监理工作联系单

工程名称：郓城县返乡创业园一期 5.9MW 分布式项目

编号 005

事由：关于直流交流电缆接头压接是否牢靠，汇流箱开路电压抽查

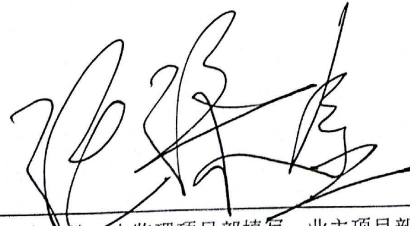
内容：项目为抢 630 部分施工不到位，处于消缺阶段，请尽快对通电重点部位进行复查。

1、及时进行箱逆变基础封堵回填，安装百叶窗及防鼠网，防止老鼠咬坏电缆及进入箱逆变对设备进行破坏。

2、对线路接头是否牢靠有无未压紧情况及电缆发热进行检查。

3、汇流箱开路电压是否与实际相符。

请贵方及时整改，避免因检查施工不及时带来不必要的损失，整改后报监理部验收。
